# 玄海原子力発電所3・4号炉に関する 審査の概要

平成29年2月

# 3. 玄海原子力発電所3・4号炉の 設置変更に関する 審査結果の概要

# イグナイタの信頼性向上

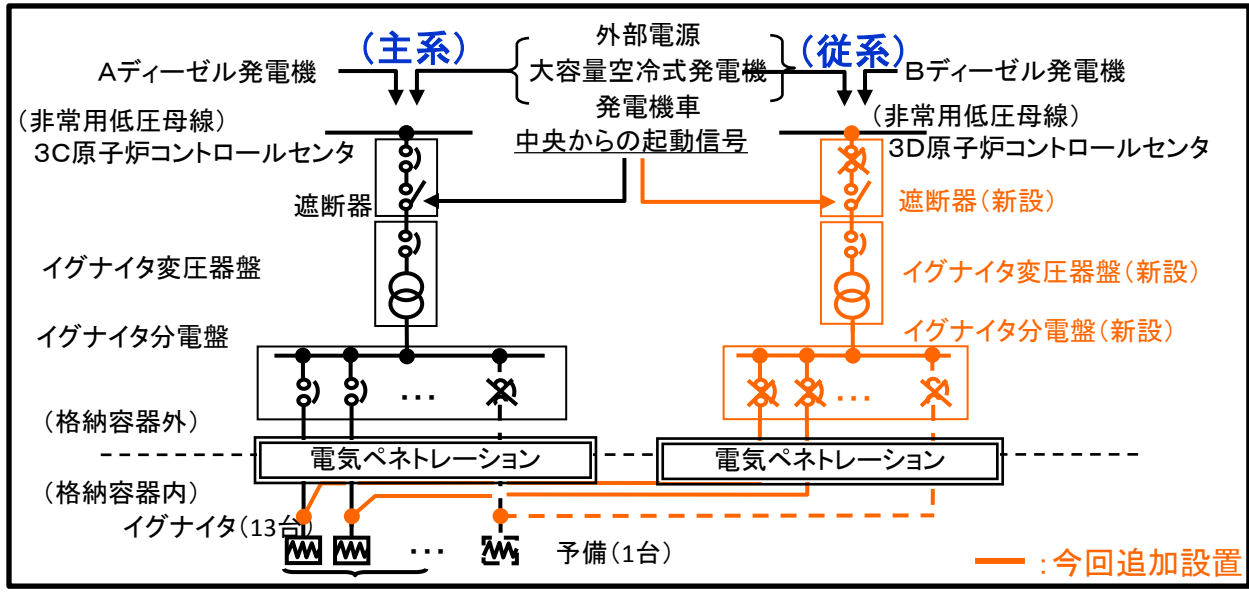
規制委員会は、申請者が、水素発生の不確かさを考慮した場合には、PARのみならずイグナイタによる水素処理に期待し、爆轟条件を下回るとしていることから、イグナイタの信頼性を向上させる対策を検討することを求めた。

当初申請者は、各イグナイタを1系統の電源系統で設計。

その後、信頼性向上対策として、  
● 2系統の電源系統から給電  
● 2系統の電源設備はそれぞれ異なる区画に設置  
とし、互いに位置的分散を図り、独立した設計に変更。

規制委員会は、水素が格納容器頂部に成層化する可能性も考慮し、格納容器ドーム部頂部付近にもイグナイタが設置されることを確認。また、イグナイタの電源設備を多重性、位置的分散及び独立を考慮した設計としたことで、イグナイタによる水素処理がより確実に実施されると判断した。

# 局所的な水素濃度上昇による爆轟発生の可能性

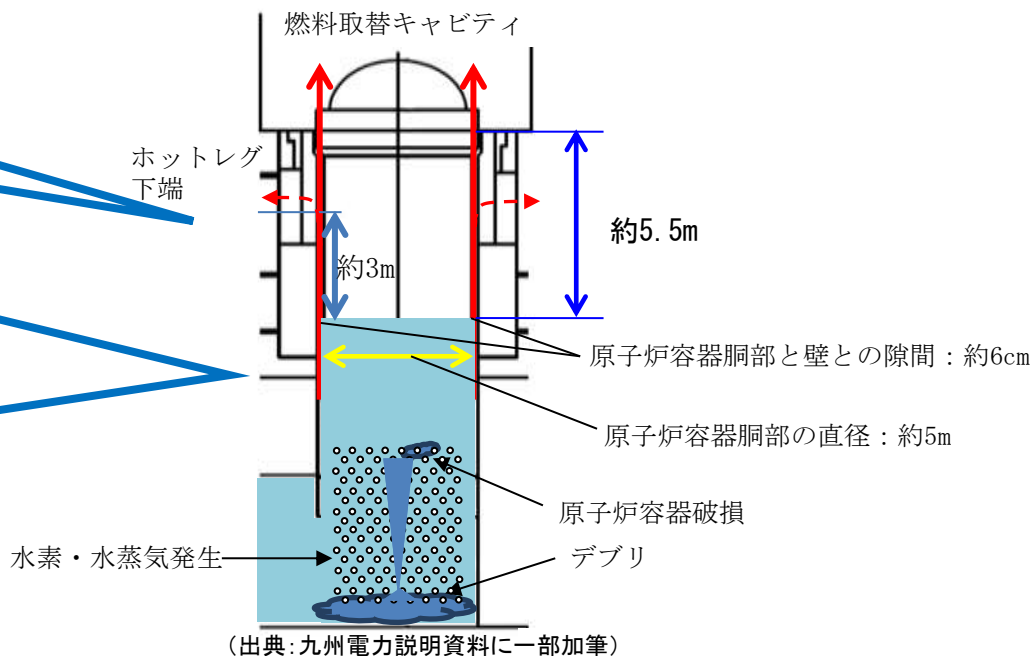
申請者は、原子炉下部キャビティ区画において、原子炉容器破損時の溶融炉心の落下に伴う水素発生により水素濃度が上昇することで一時的に爆轟領域に入るが、実機において爆轟が発生することはないとしていることから、規制委員会は、爆轟の発生メカニズムを整理するとともに、爆轟が発生しないとする根拠を明確にするよう求めた。

申請者は、爆轟が生ずる過程として、以下の2ケースを提示し、実機条件下では爆轟の発生はないと説明した。

規制委員会は、実機条件下における爆轟の発生メカニズムから、直接起爆による爆轟又は火炎が加速され爆轟に遷移することは考えにくく、爆轟が発生する可能性はないと判断。

# 炉心溶融後に格納容器破損を防ぐ対策(閉じ込める)

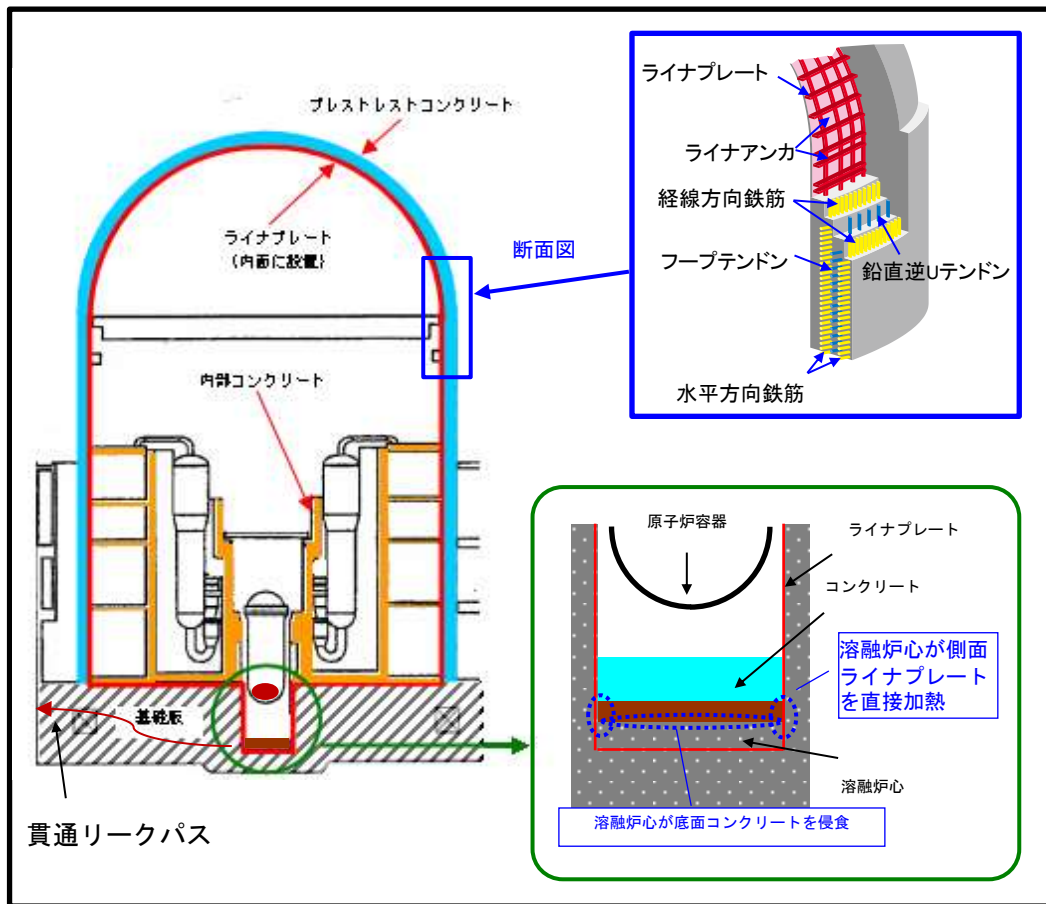
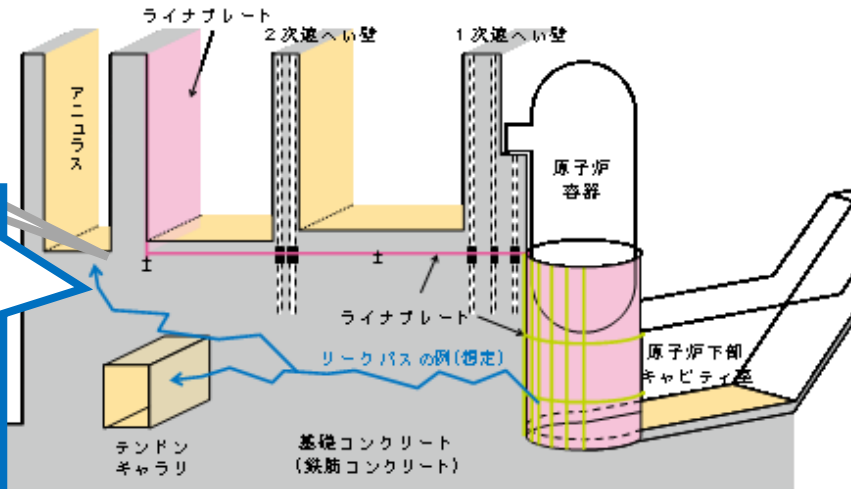
- ・ 玄海3・4号炉では、格納容器にPCCV※を使用。  
※プレストレストコンクリート製格納容器
- ・ PCCVは、構造強度を確保する鉄筋コンクリート部と気密性を確保する鋼製ライナプレートで構成されており、事故時の圧縮変動にも十分耐えられる構造。
- ・ ただし、原子炉下部キャビティ室の側面はライナプレートが露出しているため、重大事故時に溶融炉心が同側面に接触した場合、格納容器の閉じ込め機能が喪失する可能性。

規制委員会は、溶融炉心が側面ライナプレートに接触したとしても、原子炉格納容器外に通じる貫通リークパスが生じる可能性は小さいことなどを確認し、溶融炉心落下後における原子炉格納容器の閉じ込め機能は確保されると判断。

## さらなる安全性向上対策

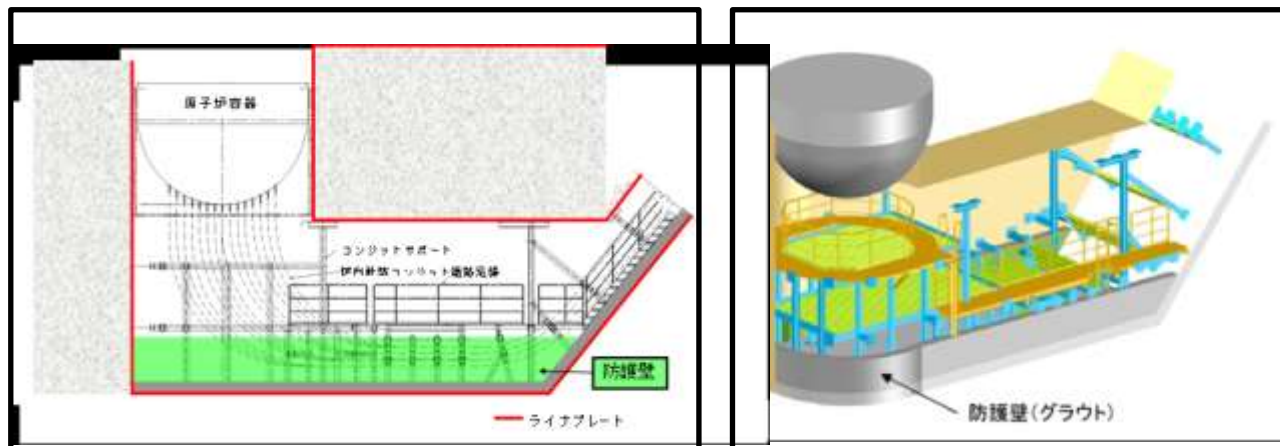
申請者は、原子炉下部キャビティ側面ライナプレートと溶融炉心の接触を防止するため、さらなる安全性向上対策として、自主的に原子炉下部キャビティ室内に防護壁を設置。
